**Европейская экономическая комиссия****Комитет по внутреннему транспорту****Рабочая группа по перевозкам скоропортящихся  
пищевых продуктов**

Справочник СПС

**Поправки к пункту 6 с) iii) добавления 1 к приложению 1  
к Справочнику СПС: правила, подлежащие соблюдению  
при установке встраиваемого оборудования,  
оборудования, оснащенного дефлектором, оборудования  
на подрамной конструкции или оборудования,  
допускающего возможность его смещения**

**Передано правительством Франции****Пересмотр****Введение**

*Пример № 1: Фургоны серийного производства со встроенной изоляцией и холодильной установкой, частично утопленной в крышу.*

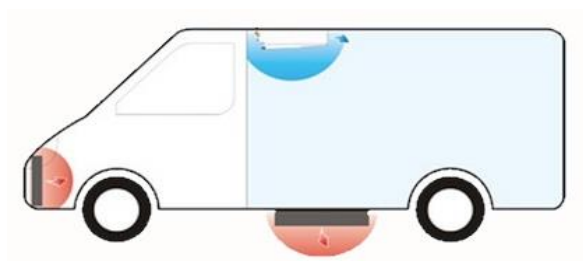
Пример № 1:

В инструкции по монтажу должно быть указано, что:

- между стенками выемки, куда встраивается оборудование, и воздухозаборником конденсатора должно быть соблюдено предусмотренное минимальное расстояние;
- должна быть соблюдена предусмотренная максимальная глубина выемки. Выемка не должна быть глубже, чем максимальная высота секции конденсатора холодильной установки.

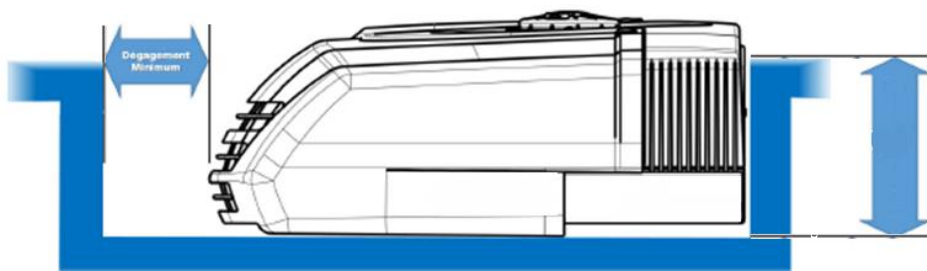
Установщик термического оборудования должен соблюдать инструкции по монтажу, предусмотренные изготовителем термического оборудования, которые могут быть изменены изготовителем кузова с учетом замечаний, указанных в предыдущем пункте.

Любая другая модификация требует официального подтверждения со стороны изготовителя термического оборудования.
